Prot. n. 8530

Oggetto: [ID_VIP:5084] Procedura di VIA ai sensi dell'art. 23 del D.lgs. 152/2006 e ss.mm.ii. relativa ad un parco eolico ricadente nel comune di Porto Torres (SS) composto da n° 6 aerogeneratori di taglia 5,67 MW cadauno, da ubicarsi nell'area industriale di Porto Torres (SS), di potenza nominale pari a 34 MW. Proponente Eni New Energy S.p.A. Autorità Competente: Ministero dell'Ambiente e della tutela del Territorio e del Mare. Trasmissione osservazioni.

Oggetto: [ID_VIP: 5084] Procedura di VIA ai sensi dell'art. 23 del D.Lgs. 152/2006 e s.m.i. relativa ad un parco eolico ricadente nel Comune di Porto Torres (SS) composto da n. 6 aerogeneratori di taglia 5,7 MW cadauno, da ubicarsi nell'area industriale di Porto Torres (SS), località Terrabianca, di potenza nominale pari a 34 MW .

“Parco eolico composto da n. 6 aerogeneratori di taglia 5,67 MW cadauno, da ubicarsi nell'area industriale del Comune di Porto Torres (SS), di potenza nominale pari a 34 MW”.

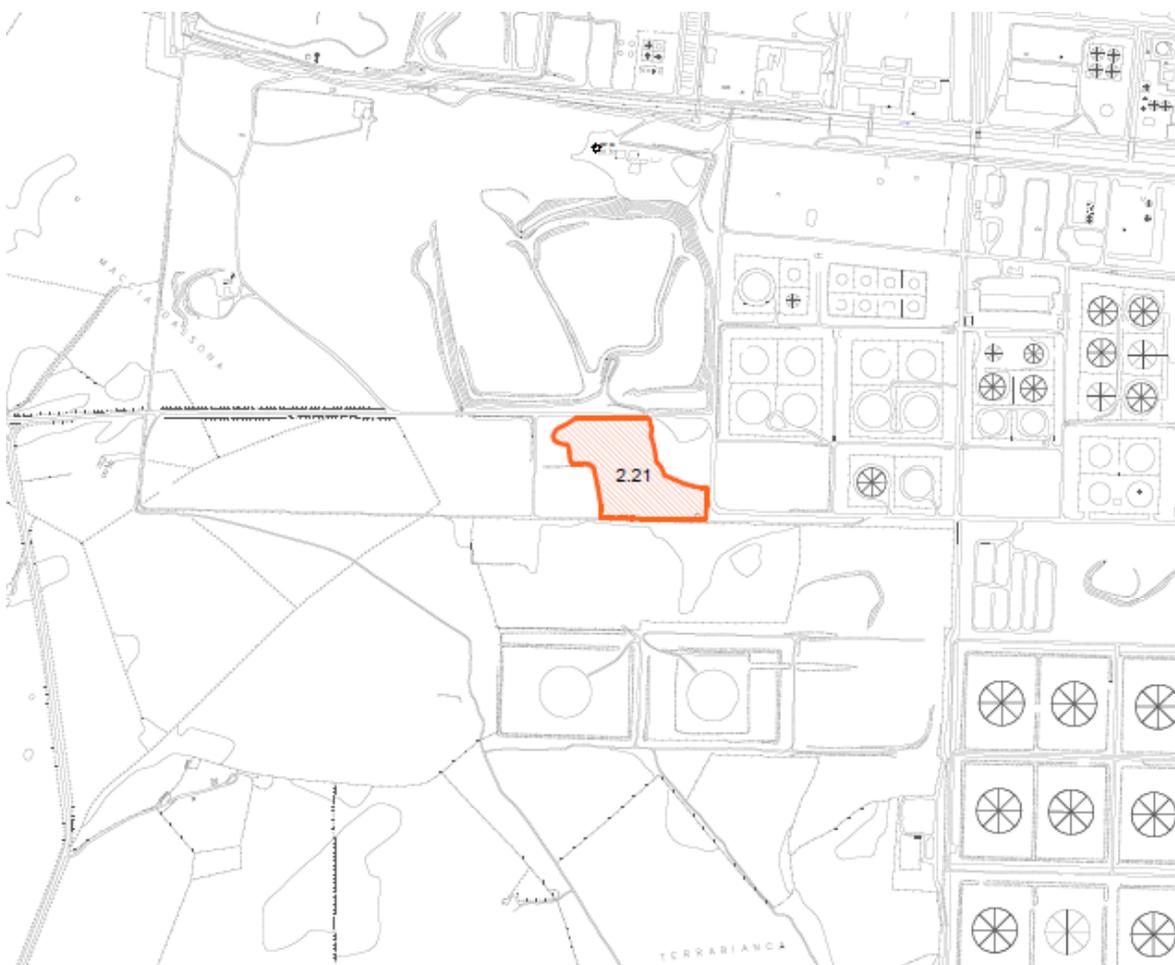
- sono riconducibili a quelli della voce A.15 dell'Allegato A al citato D.P.R. i previsti interventi di cui sopra per la posa del cavo interrato MT, per i quali sono, invece, fatte salve le disposizioni di tutela dei beni archeologici nonché le eventuali specifiche prescrizioni paesaggistiche relative alle aree di interesse archeologico di cui all'art. 142, comma 1, lettera m) del Codice, di competenza della Soprintendenza in indirizzo ai sensi della Parte II del Codice;
- la Tav. SC.A.01a, di cui viene riportato uno stralcio, dell'adottato Piano Urbanistico Comunale di Porto Torres, identifica la perimetrazione di un'area che, nella legenda, reca la dicitura 2.21 corrispondente al Nuraghe Ferrali.

Nell'ipotesi che la perimetrazione su riportata corrisponda all'effettiva area archeologica vincolata ai sensi dell'art. 142 del Codice, il suddetto cavo MT interrato, risulterebbe, addirittura, esterno al bene paesaggistico.

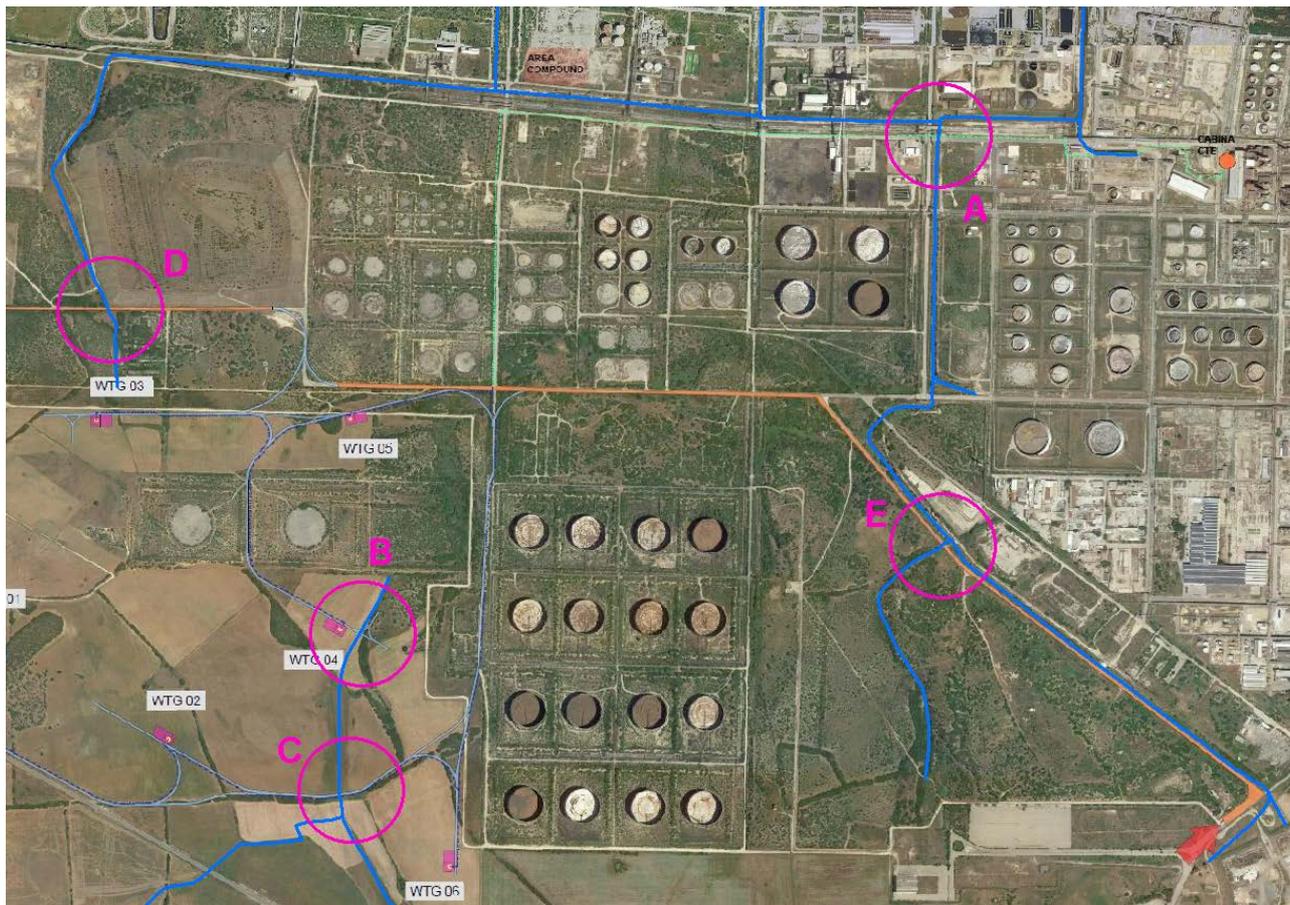
Da un esame della planimetria di progetto si evince che le opere in progetto comportano almeno 5 interferenze (A-B-C-D-E) con il reticolo idrografico di riferimento ai fini del P.A.I. come illustrato nella figura che segue.

Con riferimento, invece, alle interferenze B e C si rileva che i nuovi tratti di viabilità richiedono la realizzazione di nuovi attraversamenti fluviali per i quali è richiesto il rispetto delle prescrizioni di cui all'art. 21 delle N.A. del P.A.I. con particolare riferimento alla verifica del franco idraulico, fatte salve le indicazioni di cui alle Norme Tecniche sulle Costruzioni (NTC 2018) e relativa Circolare 2019, qualora applicabili. Lo studio di compatibilità idraulica, necessariamente da redigersi per tale fattispecie di interventi, dovrà essere corredato di planimetrie, sezioni, prospetti che illustrino in dettaglio tali manufatti.
